По конкурсу: 16926727-1
По Лотам: 85484221-ОК2; 85484260-ОК2

ЖАЛОБА

на действия/бездействия Заказчика и Организатора при проведении рассмотрения конкурсных заявок потенциальных поставщиков

Осевой погружной насос ZQB, HQB, насос смешанного потока

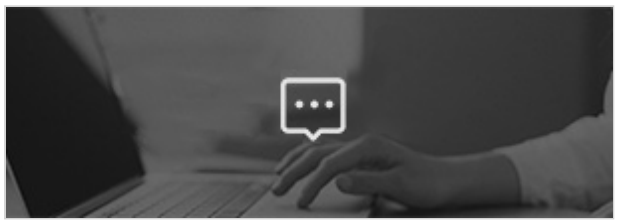
3. Согласно техническому заданию заказчика **Допустимая рабочая глубина погружения – не менее 20 м,** Так, в соответствии с технической спецификацией, заявленной ТОО "ТемирТас Трэйд", указано Допустимая рабочая глубина погружения –20 м, якобы соответствующий техническим требованиям Технической спецификации конкурсной документации. Однако изучением характеристик данной модели на сайте официального дилера https://www.nj-lanao.com/product/764.html *(скрин см.приложение)* установлены существенные расхождения между фактическими характеристиками модели и сведениями, указанными победителем конкурса, в части глубины погружения, см. картинка со скриншота ниже:

Страница по указанному адресу, на сегодняшнюю дату **зашифрована**, что не оставляет сомнений в допущенном нарушений технического задания заказчика, прилагаем скриншот с сайта, переведенный на русский язык, который мы успели сделать и прилагаем к своей жалобе.

Указанные расхождения свидетельствуют о предоставлении потенциальным поставщиком недостоверных либо несоответствующих фактическим данным сведений относительно технических характеристик предлагаемого товара, что влияет на соответствие товара требованиям конкурсной документации и должно было являться основанием для отклонения заявки ТОО "ТемирТас Трэйд" в нарушение п. 212 пп.2 правил осуществления государственных закупок товара.
